HENVENDELSER MODTAGET I HØRINGSPERIODEN

FORSLAG TIL LOKALPLAN MOZARTS PLADS

Offentlig høringsperiode fra den 19. september til den 14. november 2019.

ØL-PLADS	omkranset med en lav hæk
(S) SPRINGVAND	centralt på pladsen
(T) OFF. TOILET	nødvendigt / indlysende
Affaldsspande	mange
SKITSE	6.10.2019 /jvi

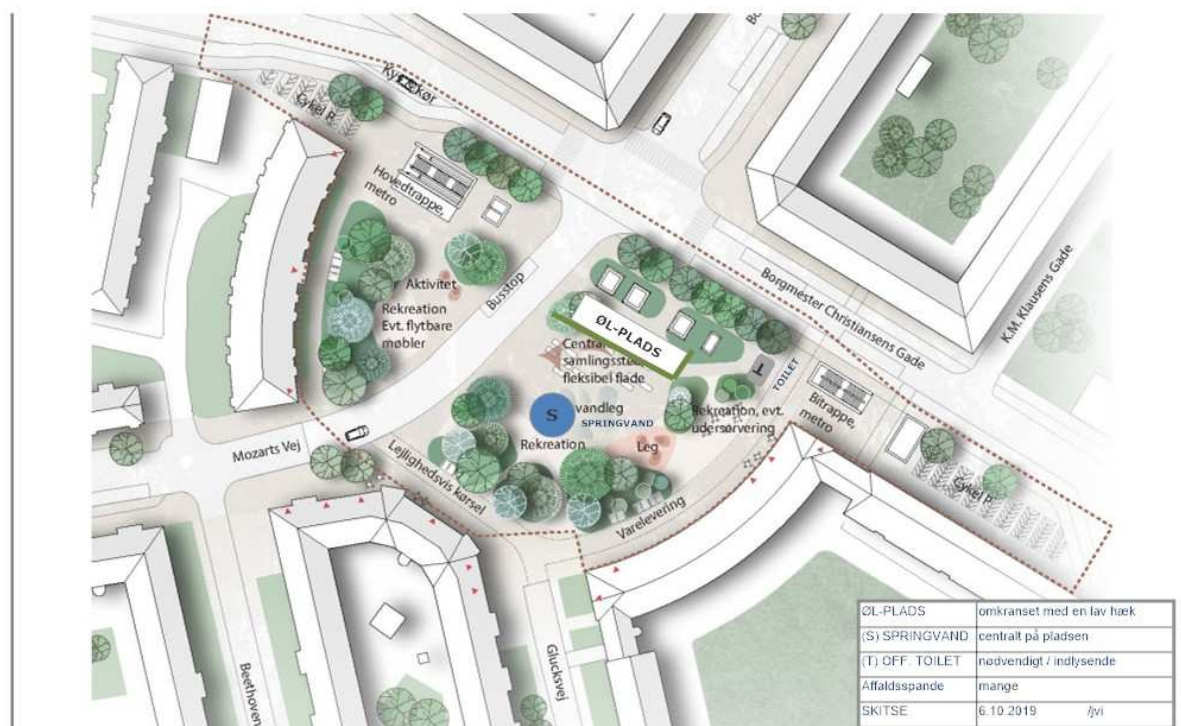
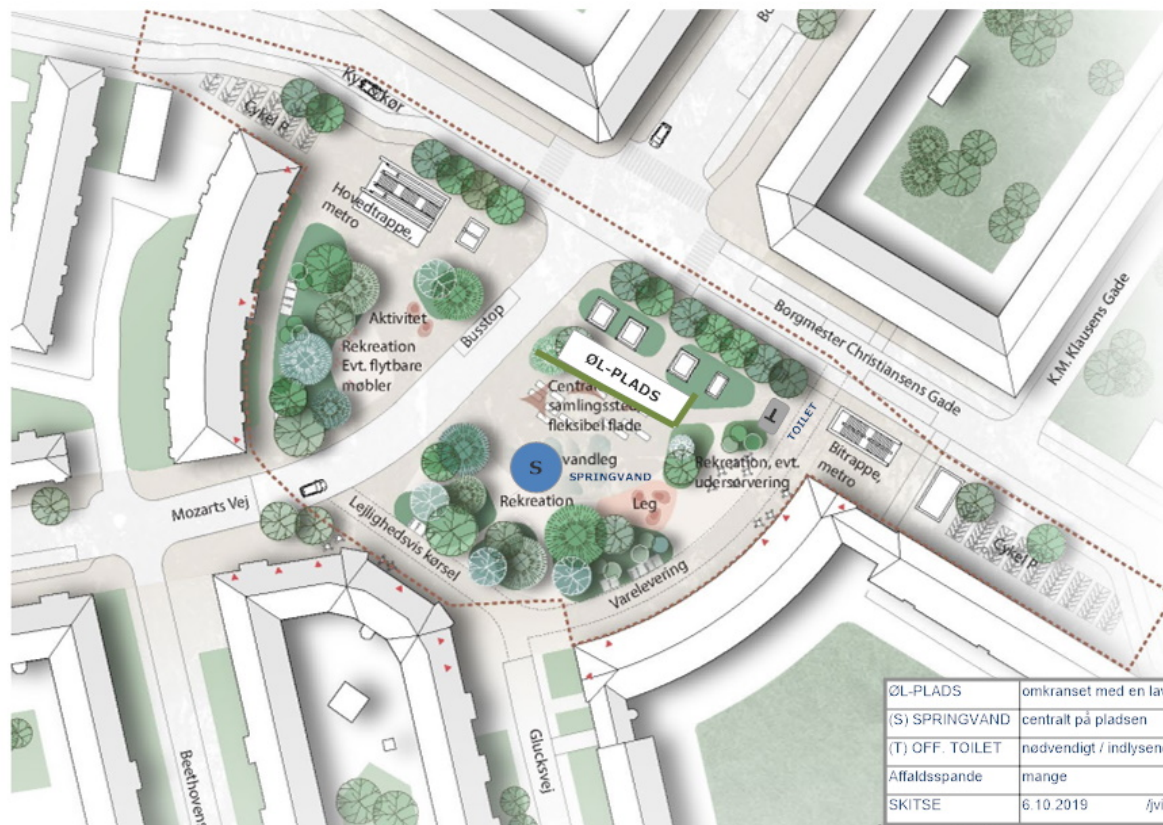
Pladsen er tiltænkt som en plads for alle Sydhavnere. Men hvis øl-drikkere vil og skal søge tilbage til pladsen, er det en indlysende nødvendighed, at der indrettes et areal – et område, en plads der matcher deres adfærd og de løse hunde. Området kunne udstyres med et pissoir.

De vil helst være lidt for sig selv, samles i en gruppe og sidde ved bænke og borde – tæt sammen – sludre og drikke øl. Gruppens størrelse kan sagtens blive op til +20 – 30 personer.

Desuden ville det være berigende for pladsen, at springvand bevares – på en ny og central position på pladsen - og med en støjdæpende diffus vanddyse.

Et off. toilet på pladsen er en selvfølge.
